**Avis délibéré de la mission régionale d'autorité environnementale
sur la mise en compatibilité, dans le cadre d'une déclaration de
projet concernant l'extension d'une carrière, du plan local
d'urbanisme (PLU) de Tignieu-Jameyzieu (38)**

Avis n° 2022-ARA-AUPP-1225

Avis délibéré le 28 février 2023

Figure 2: Modification du règlement graphique (source : Notice de présentation)

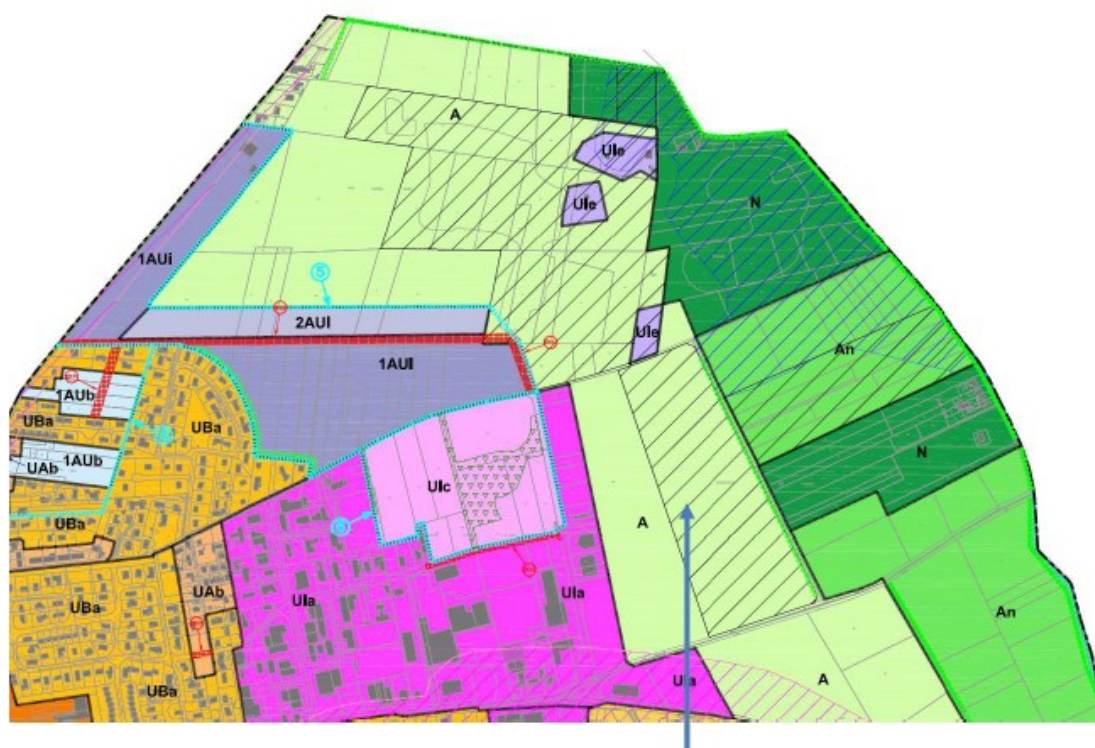
La mise en compatibilité du PLU inclut également une modification du PADD consistant en la suppression, sur son schéma de principe, de l'identification des plans d'eaux issus des anciennes extractions situées sur Pan Perdu comme plans d'eau à protéger. Le projet conduit sur la carrière vise en effet à les remblayer. Le dossier fourni n'apporte pas d'analyses spécifiques quant aux effets induits par cette évolution, en particulier sur les milieux naturels et la biodiversité du secteur, ni ne propose de mesures associées.

- **mettre à jour les inventaires naturalistes et le cas échéant de compléter l'analyse des incidences ainsi que les mesures d'évitement, de réduction et de compensation ;**
- **préciser les modalités de mise en œuvre des mesures de compensation dans le cadre du projet d'extension de la carrière de Tignieu ;**
- **analyser les incidences liées à la suppression sur le schéma de principe du PADD de l'identification des plans d'eaux issus des anciennes extractions situées sur Pan Perdu comme plans d'eau à protéger ;**
